BAPE-2.5

2. La sécurité terrestre et maritime et la planification des mesures d'urgence

BAPE-4.5

BAPE-17.1

Ancrage I: Ancrage à long terme / d'urgence.

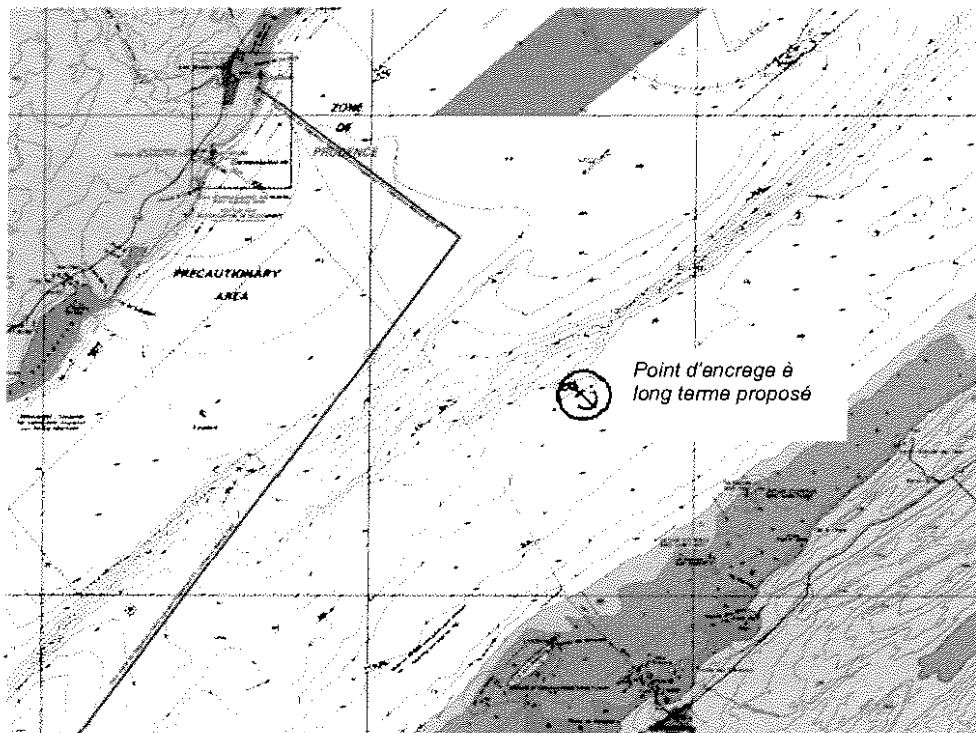
17.1 Concernant les installations fixes des points d'ancrage d'urgence proposés, y a-t-il présence de ressources particulières à ces endroits (banes d'importance répertoriés, zones de pêche, etc.)?

Aucun des deux points d'ancrage n'aura d'installation physique pouvant nuire aux ressources naturelles. De plus, il n'y a aucune limite physique, comme des câbles sous-marins ou des gazoducs, à proximité des points d'ancrage identifiés. Ces points d'ancrage ont été proposés pour les cas où le poste d'amarrage serait déjà occupé: un à long terme / d'urgence et un à court terme d'arrivée normale.

- 48° 14,5' de latitude N, 69° 13,5' de longitude O, approximativement à 5,0 miles nautiques au nord de l'Île aux Basques, directement en face des Escoumins, dans approximativement 38 m d'eau. C'est le lieu d'ancrage des pétroliers de brut d'Ultramar lorsqu'ils sont en attente d'un poste d'amarrage chez Ultramar.
